VOORMALIGE OPEL GARAGEBEDRIJF MAZAIRAC

AANPASSING BOUWPLAN NA VERBREED PARTICIPATIE OVERLEG

21 juli 2021

NIEUW PLANVOORSTEL

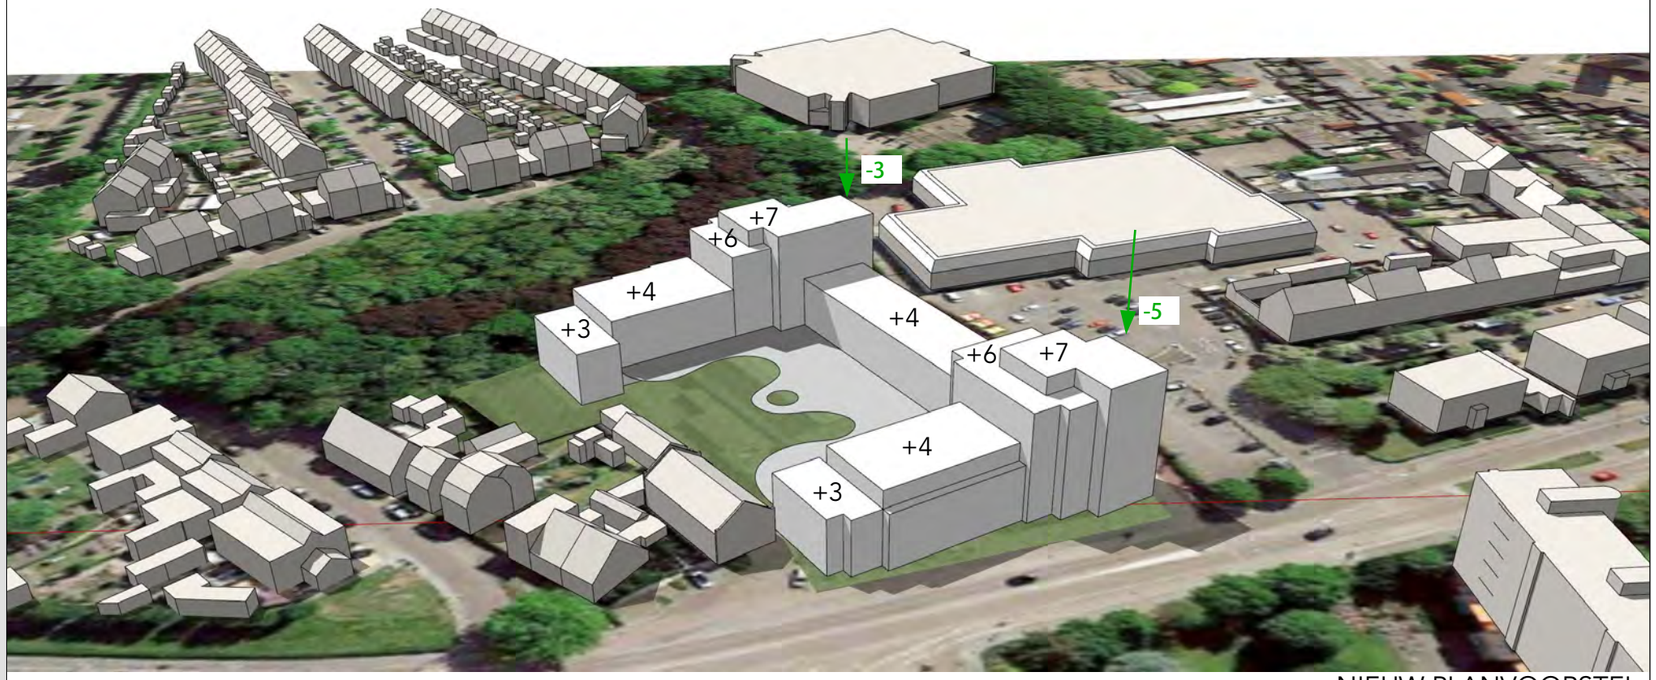
VARIANT 6

Het niet verhogen of vergroten van de flanken A-C-E leidt in ieder geval niet tot extra (en onevenredige) ruimtelijke belasting voor de woningen gelegen in de directe invloedsfeer van het bouwplan zoals de Galgenbaan en de Glacisstraat.
Het reduceren van de hoogte van toren B en D draagt bij aan een soepelere overgang naar de omgeving en draagt bij aan betere privacy en bezonning voor de woningen in de niet/minder directe invloedsfeer van het bouwplan zoals de Pater Dehonlaan, Antwerpsestraatweg en Keldermanslaan.
